特定廃棄物管理施設の変更に係る設計及び工事の方法の認可申請書に係る確認事項について

令和 3 年 7 月 15 日
 国立研究開発法人日本原子力研究開発機構
 大洗研究所 環境保全部

●廃棄物管理設備本体の管理施設の一部変更（遮蔽スラブ）

図2 ブロック型廃棄物パッケージB-III型の断面図及び解析図

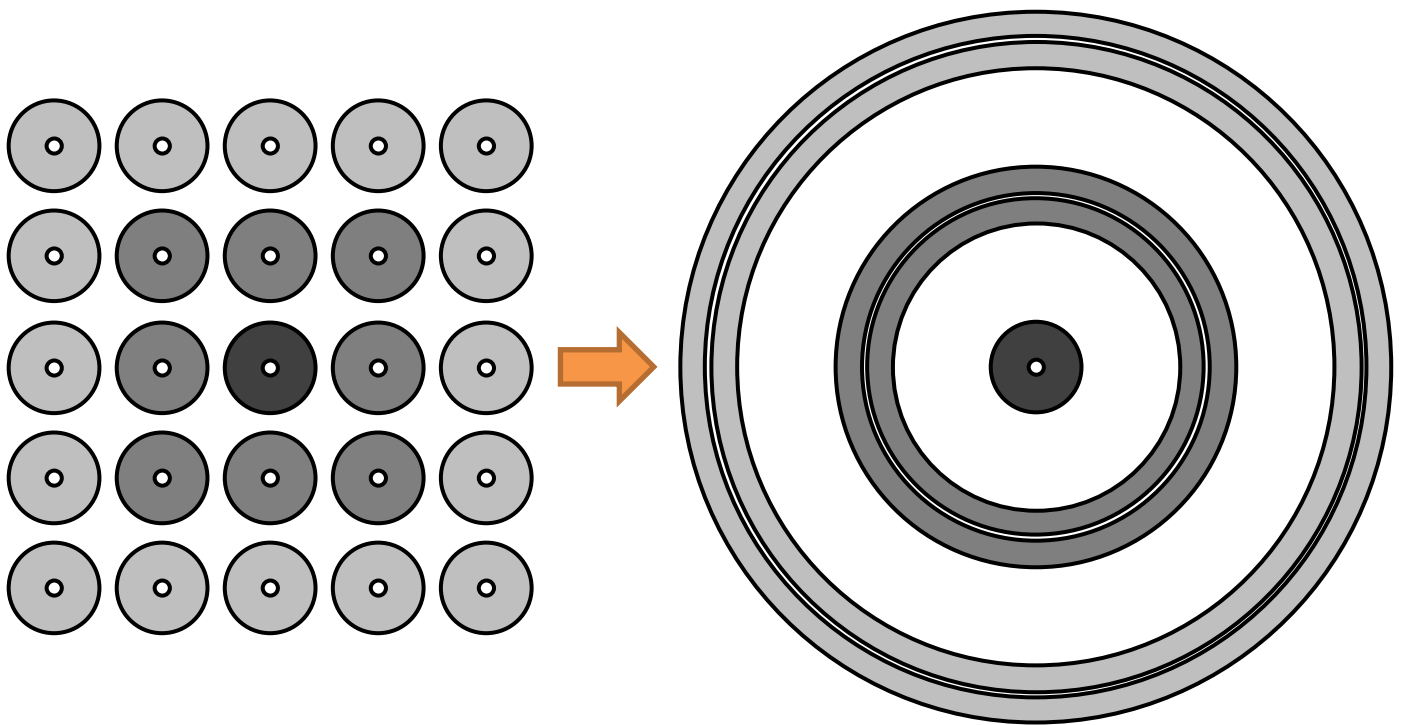
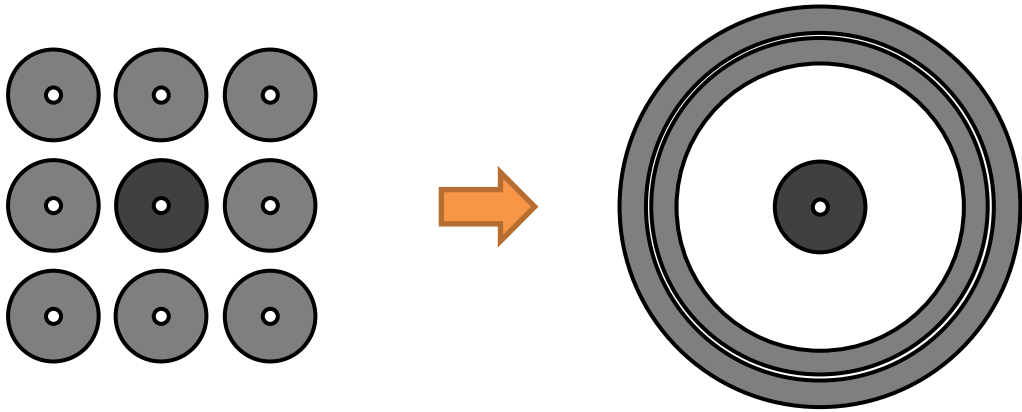
I-3 申請設備に係る放射線による被ばくの防止に関する計算書及び IV 技術基準への適合に関する説明書 別紙 3 におけるスカイシャイン線の DOT による計算について、入力値や計算結果の JAEA 内での確認方法を説明してください。

具体的には、隙間ありのモデル（入力）を作成し、隙間のデータを間違えた際に、事業変更許可申請の際の隙間なしのデータと一致しなくなるポイントを定め、この数字を比較した。間違えた際、一致しなくなるポイントは、一層目の外周までの半径と二層目の外周までの半径である。また、隙間の入力値は、隙間幅 2cm の場合、別紙 3-8 ページに示す図 2 のとおりであり、モデル（入力）について、図 2 に記載した隙間内径と隙間外径の数値と比較すると共に計算結果も確認しており、入力を変えた際、パラメータの変化と計算結果の変化を比較している

図 2 は、隙間幅 2cm の場合の代表例であり、RZ モデルの入力値を計算するためのものであり、計算の途中結果も記載しており、その結果を手計算により確認している。

図 2 については、申請書に添付しているものであり、品質マネジメントに係る要領等に基づく確認において記載事項の確認におけるダブルチェックで確認している。

別図1 打ち増しの場合の構造

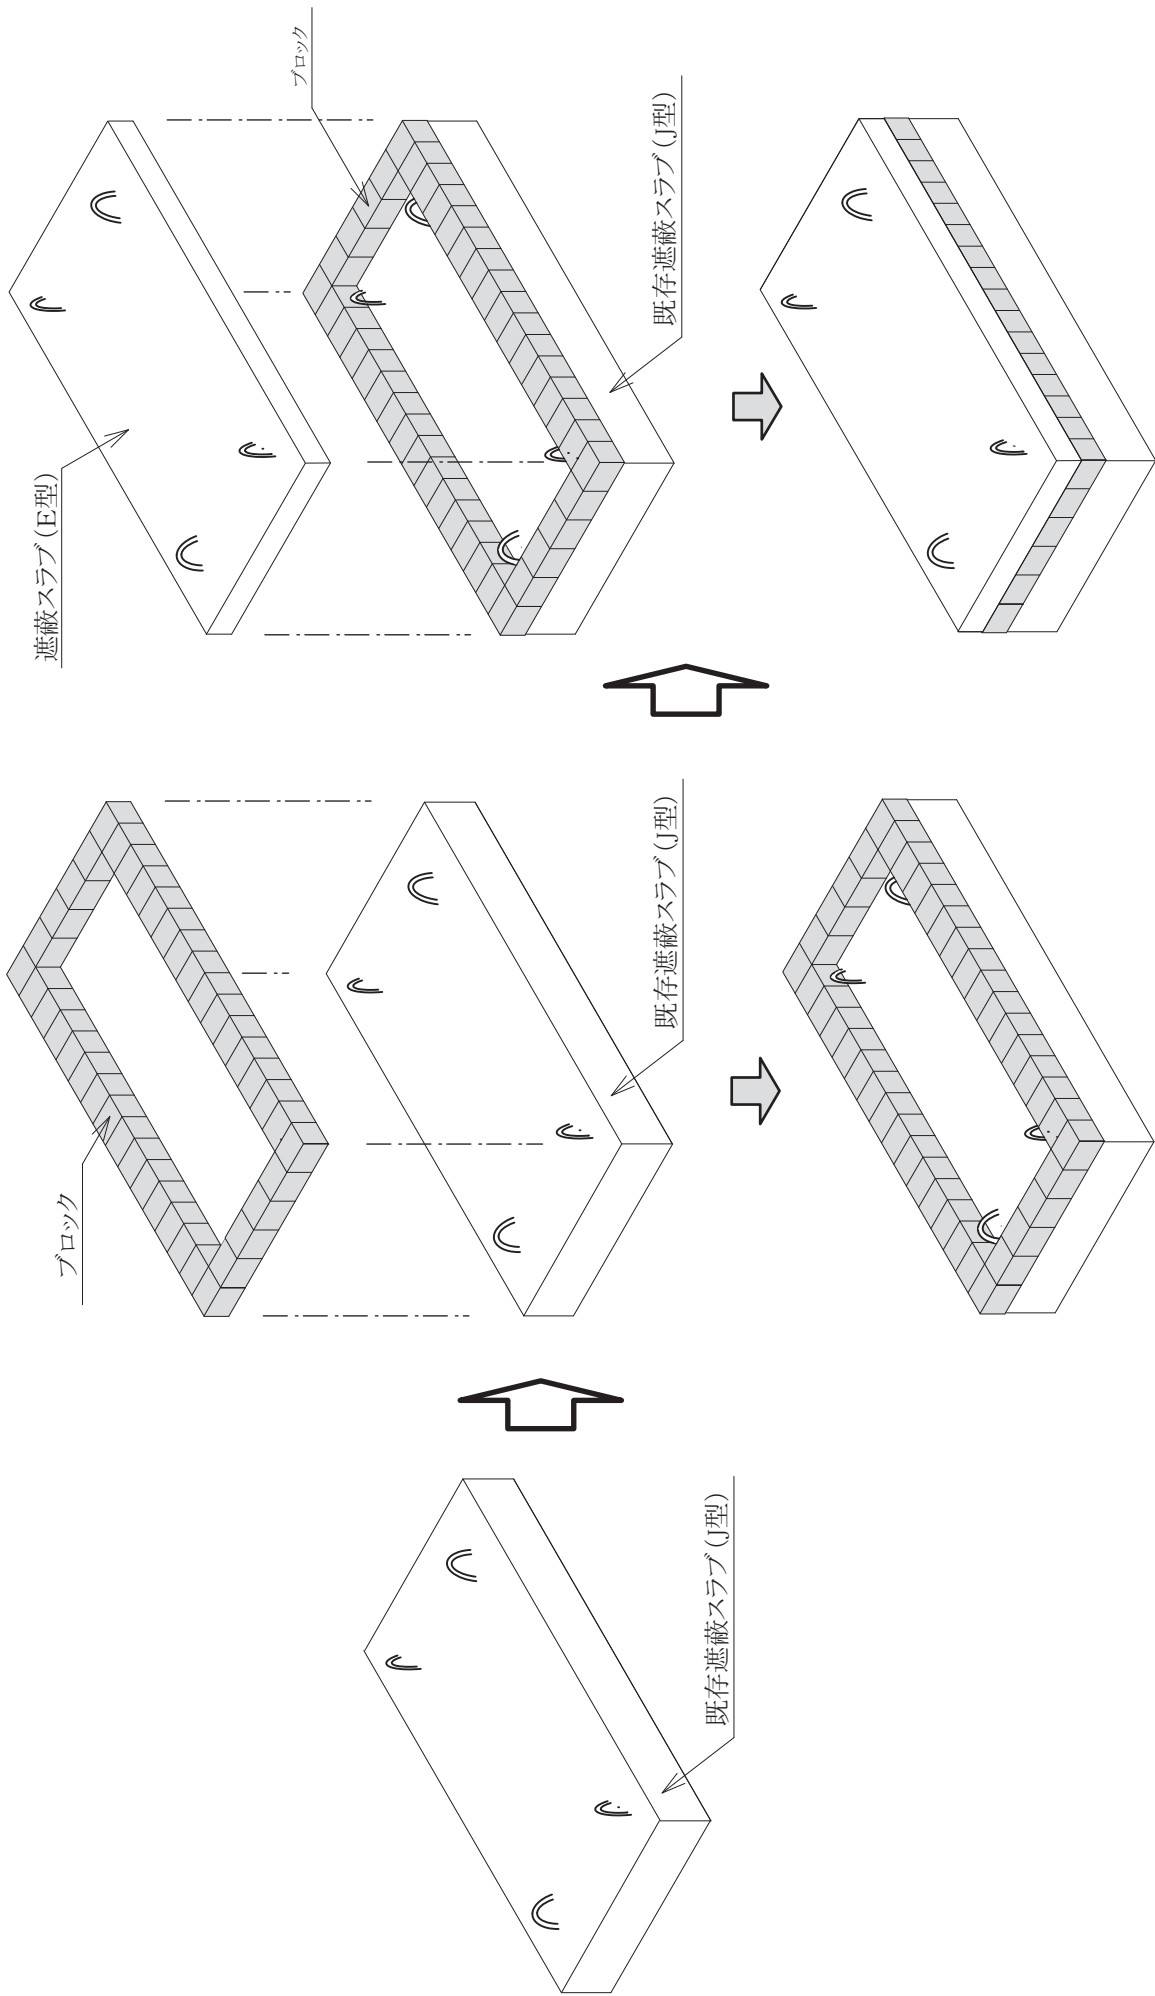
IV 技術基準への適合に関する説明書別添-5 で参照している別紙 1 遮蔽スラブの設置に伴う荷重の評価について、追加設置する遮蔽スラブの施工方法（打ち増し）を考慮した評価になっているか。

別紙 1 「遮蔽スラブの設置に伴う荷重の評価について」は、固体集積保管場 I に遮蔽スラブを追加設置した後の床及びブロック型廃棄物パッケージにかかる最大となる荷重を算定し、構築物の設計条件である常時接地圧又はブロック型廃棄物パッケージの製作仕様である基準強度と比較している。

評価では、1 項では遮蔽スラブ追加設置に伴う評価、2 項では遮蔽スラブ下部のブロック型廃棄物パッケージ自体の評価を行っている。また、3 項では、短期で積載荷重が増えるケースを想定し、その中で最も厳しい条件で評価している。

遮蔽スラブの遮蔽の追加の施工における荷重も含めて評価していることを別紙 1 に記載する。

今回の設工認の範囲は、打ち増しのみであるが、評価としては、今後、遮蔽スラブ（J 型）と遮蔽スラブ（E 型）を組み合わせた使用方法が考えられることから、今後も含めた保守的な評価である。

また、別紙 1 については、遮蔽スラブの最大重量である L 型で評価を行った。
